**Verslag huishoudelijke elektrische installatie op laagspanning en zeer lage spanning****Algemeen:**

Referentie: 009-20260311-04	Datum controle: 11/03/2026
Keurder: 009

Eigenaar:	Onbekend	EAN-code:	Onbekend
Adres installatie:	Meersstraat 203, 1770 - Liedekerke	Nummer teller(s):	26379294
		Distributienetbeheerder installatie:	Fluvius
Datum uitvoering installatie: ☒ Vóór 01/10/1981 ☐ Tussen 01/10/1981 en 01/06/2020 ☐ Vanaf 01/06/2020			
Type: ☒ Wooneenheid ☐ Niet-huishoudelijk ☐ PV ☐ Batterij ☐ Laadpaal

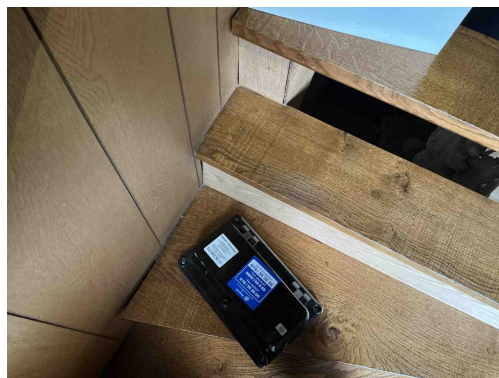
B17 - De voedingsspanning is niet op elk bord vermeld (Boek 1: 3.1.3.3).

B18 - Het volgnummer is niet op elk bord vermeld (Boek 1: 3.1.3.3).

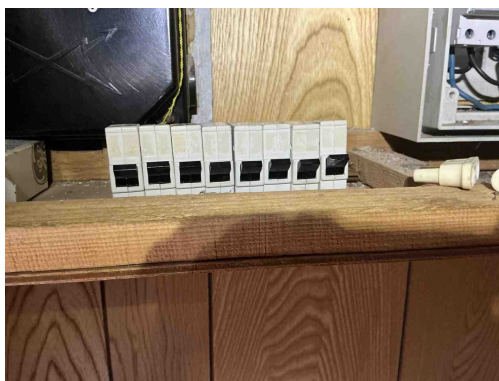
B17 - De voedingsspanning is niet op elk bord vermeld (Boek 1: 3.1.3.3).

B18 - Het volgnummer is niet op elk bord vermeld (Boek 1: 3.1.3.3).

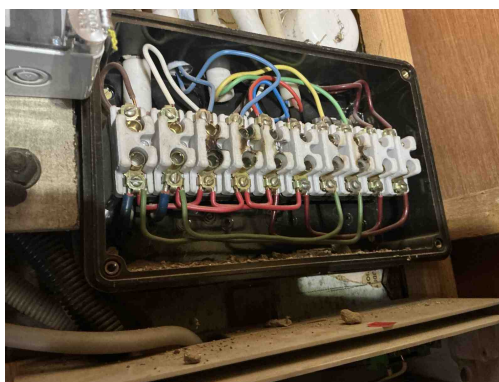
D08 - De nodige markeringen op de beveiligingstoestellen ontbreken of zijn onleesbaar (Boek 1: 5.3.5.5).

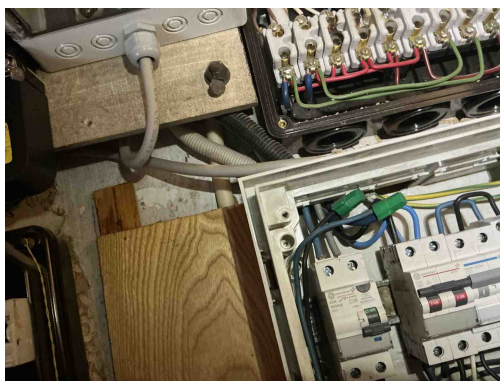
B14 - Abnormale opwarming van de beveiligingen, schakelapparatuur, aansluitklemmen (Boek 1: 4.4.1.1).

B30 - De houder van de beveiliging in een huishoudelijke ruimte is niet voorzien van aangepaste kalibreerelementen (Boek1: 5.3.5.5).

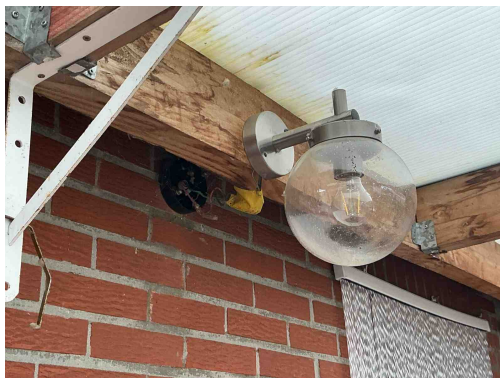
B34 - Het kabeltype van de meterbord verbinding aan de oorsprong van de installatie beantwoordt niet aan de minimale vereisten vastgelegd door de distributienet beheerder. (Boek1: 1.5 + SYNERGRID C1/107)

Opmerking: Vob enkel toegestaan bij gekoppelde verbindingen

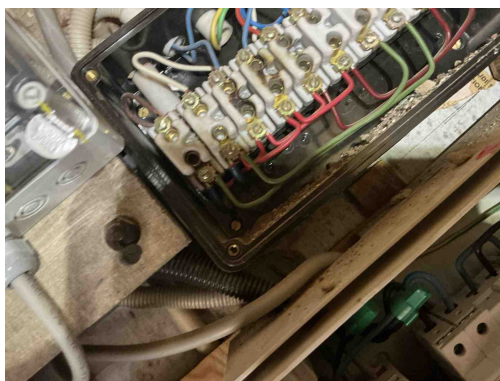
T21 - Het elektrisch materieel is niet geplaatst volgens de voorschriften van de fabrikant/ regels van goed vakmanschap . (Boek 1: 1.4.1.3)

Opmerking: Ophanging vijzen niet afgedekt, lamp buiten

C26 - De verbindingen zijn niet gebeurd in borden, in aftakdozen, aan de klemmen van contactdozen, schakelaars of in de verlichtingstoestellen (Boek 1: 5.2.6.1).

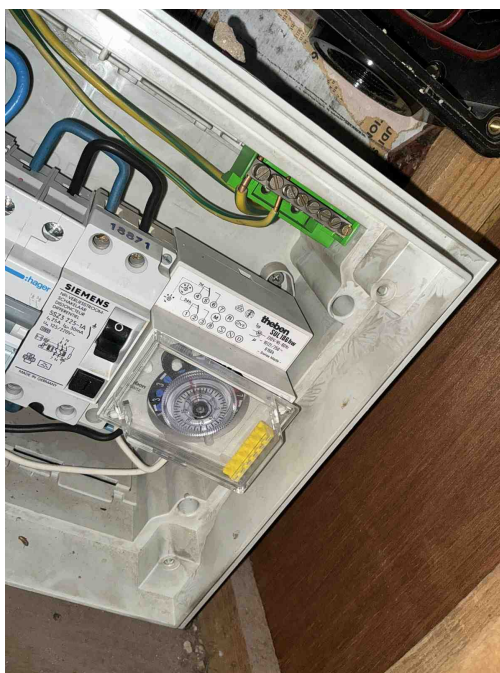
T21 - Het elektrisch materieel is niet geplaatst volgens de voorschriften van de fabrikant/ regels van goed vakmanschap . (Boek 1: 1.4.1.3)

Opmerking: Ophanging vijzen niet afgedekt, lamp buiten

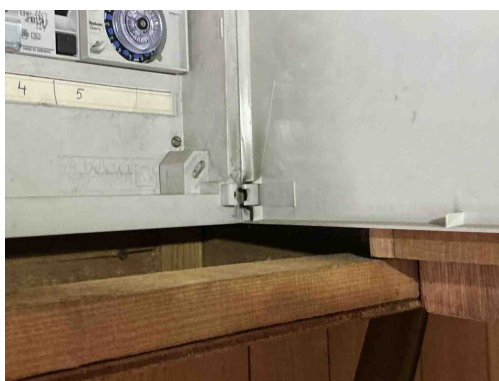
T21 - Het elektrisch materieel is niet geplaatst volgens de voorschriften van de fabrikant/ regels van goed vakmanschap . (Boek 1: 1.4.1.3)

Opmerking: Ophanging vijzen niet afgedekt, lamp buiten

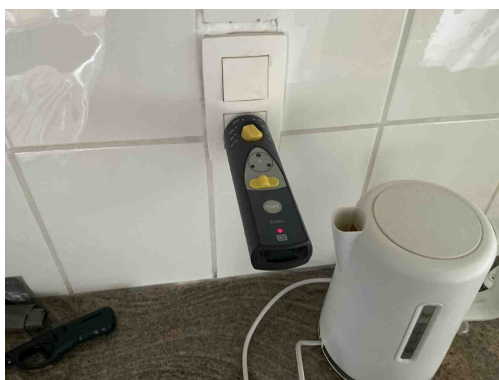
B32 - Het elektrisch verdeelbord in een huishoudelijke ruimte voldoet niet aan de materiaal vereiste, oa onbrandbaar, niet-hygroscopisch materiaal gemaakt zijn dat een voldoende mechanische weerstand biedt (Boek1: 5.3.5.1).

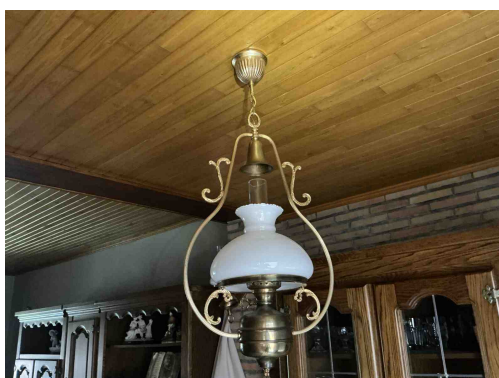
A13 - De continuïteit van de beschermingsgeleider met de aardingsinstallatie is niet gerealiseerd (Boek 1: 5.4.3).

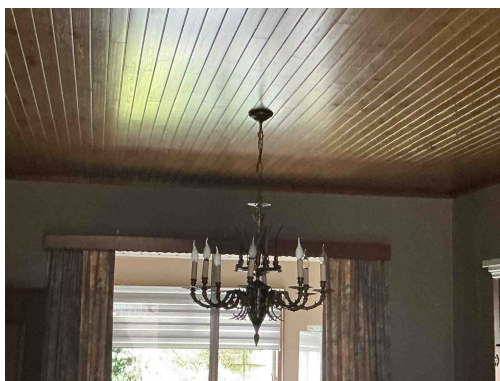
Klasse 0 is verboden
Opmerking: Living,

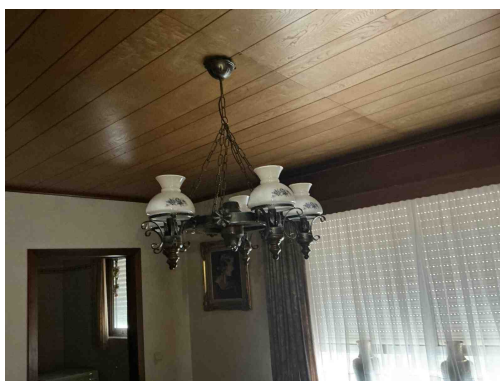
Klasse 0 is verboden
Opmerking: Living,

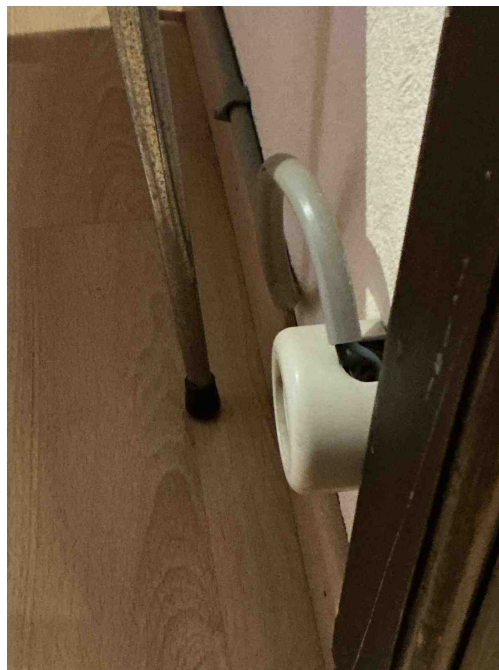
T13 - Opbouwcontactdozen en/of -schakelaars zonder achterplaatje mogen niet rechtstreeks op een brandbare ondergrond bevestigd worden (Boek 1: 4.3.3.5).

Opmerking: Slaapkamers

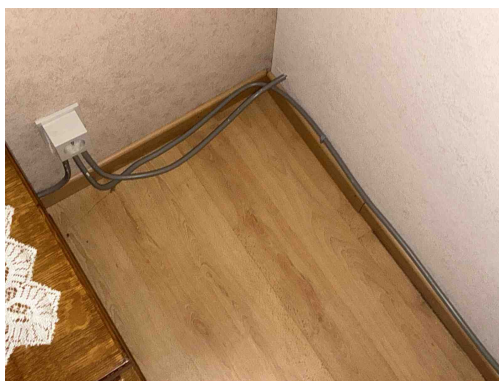
C21 - Het gebruik van geleiders van het type VOB, zonder bijkomende afscherming is niet toegestaan (Boek 1: 5.2.9.6).

Opmerking: Slaapkamer

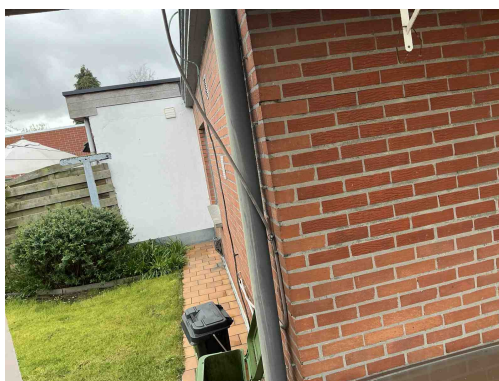
C13 - Onvoldoende bevestiging van de leiding(en) (Boek 1: 5.2.9.5).
Opmerking: Slaapkamer 2, kabel buiten

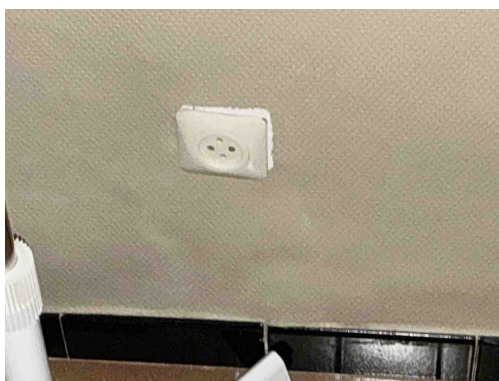
T10 - Bepaalde contactdozen en/of schakelaars zijn niet degelijk bevestigd (Boek 1: 1.4.1.3).
Opmerking: Living,

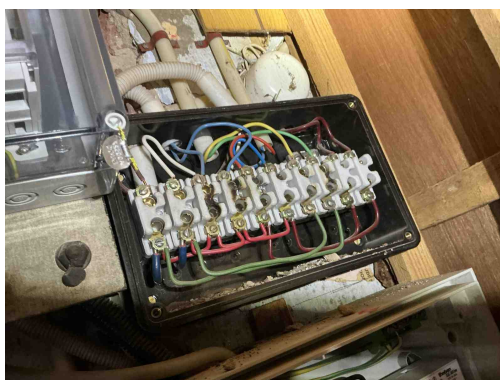
B06 - Het elektrisch verdeelbord heeft niet de minimale beschermingsgraad IPXX-B in een gewone ruimte (Boek 1: 4.2.2.3).
